改善箇所説明図

改善の内容

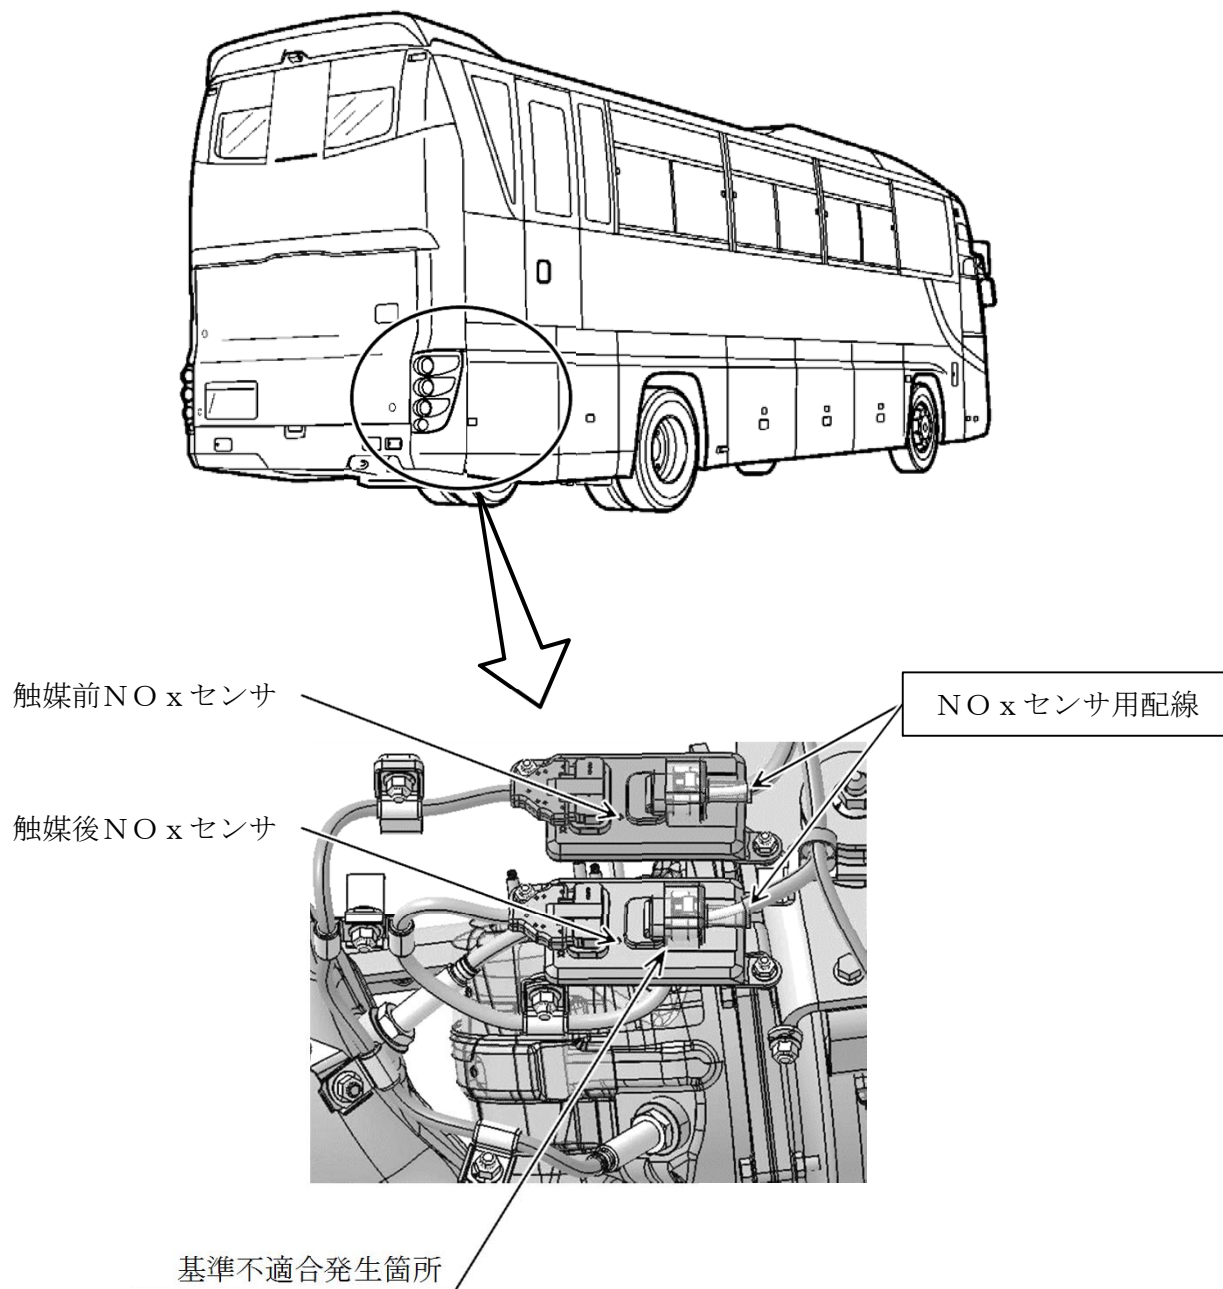
大型観光バスの排出ガス発散防止装置において、NO_xセンサ用配線の接続指示が不適切なため、触媒前後の配線が逆接続されている。そのため、排出ガス発散防止装置が正しく作動せず、排出ガスが保安基準を満足しないおそれがある。

全車両、NO_xセンサ用配線を修正する。

識別 : ネームプレートに識別ペイント (黄色) を塗布する。
